フェーズ1技術要件の振り返り結果を 踏まえた対応について

2025年6月25日
電力広域的運営推進機関

【本資料の要旨】

(参考) 電圧フリッカ防止のアルゴリズム

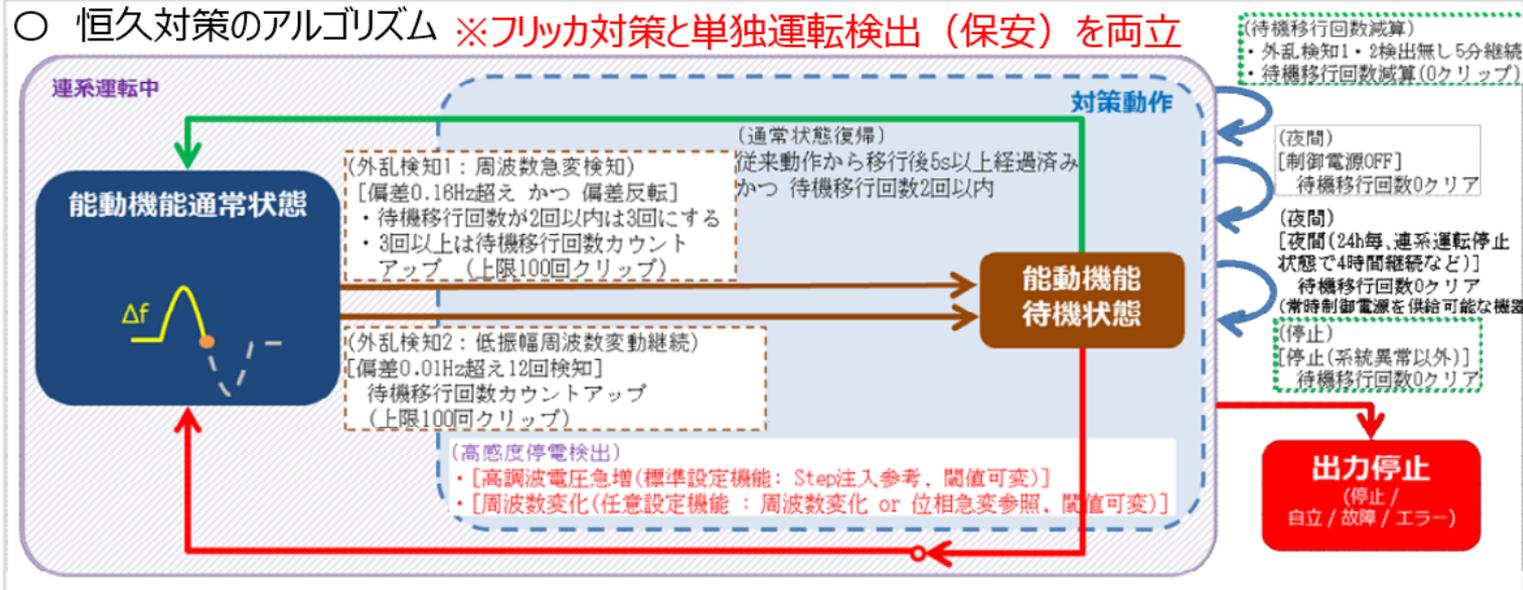
- 現行の系統連系技術要件では**低圧の電圧フリッカ対策**について「単独運転検出機能（能動的方式）による電圧フリッカにより適正値を逸脱するおそれがあるとき（新型能動的方式を具備する場合など）は、発生する電圧フリッカの電圧変動周期にかかわらず**無効電力発振の予兆を検出して無効電力の注入を一時的に停止する機能**を有する装置の設置などの対策を行うこと」としており、**無効電力注入を一時的に停止している間の単独運転検出に関する扱いの記載がない。**
- 上記のような状態でも単独運転の検出は必要であり、現状のPCS仕様でも、無効電力の注入を一時的に停止している間に単独運転が発生しても、単独運転時に発生する高調波電圧急増により無効電力注入の停止を解除し、単独運転を検出し解列できるものとなっている。
- そのため、無効電力の注入を一時的に停止している際に単独運転発生の予兆を検知したときは、無効電力の注入を復帰し単独運転を検出することを追記することとしたい。

- ・通常時(能動機能通常状態のとき)、周波数偏差に応じた無効電力を注入
- ・無効電力発振の予兆を検出したとき(外乱検知1 / 外乱検知2)、無効電力注入を0% (能動機能待機状態に遷移)

- ・単独運転の予兆を検出したとき (高感度停電検出)、偏差に応じた無効電力を注入 (能動機能通常状態に復帰)

現行記載	修正案※（要件内容の明確化）
<p>〔低圧〕</p> <p>1 6 電圧変動対策 （3）電圧フリッカ対策</p> <p>c 単独運転検出機能（能動的方式）による電圧フリッカにより適正値を逸脱するおそれがあるとき（新型能動的方式を具備する場合など）は、発生する電圧フリッカの電圧変動周期にかかわらず無効電力発振の予兆を検出して無効電力の注入を一時的に停止する機能を有する装置の設置などの対策を行うこと。</p> <p>（後略）</p>	<p>〔低圧〕</p> <p>1 6 電圧変動対策 （3）電圧フリッカ対策</p> <p>c 単独運転検出機能（能動的方式）による電圧フリッカにより適正値を逸脱するおそれがあるとき（新型能動的方式を具備する場合など）は、発生する電圧フリッカの電圧変動周期にかかわらず無効電力発振の予兆を検出して無効電力の注入を一時的に停止する機能を有する装置（無効電力の注入を一時的に停止している際に単独運転発生の予兆を検知したときは、無効電力の注入を復帰し単独運転を検出すること）の設置などの対策を行うこと。（後略）</p>
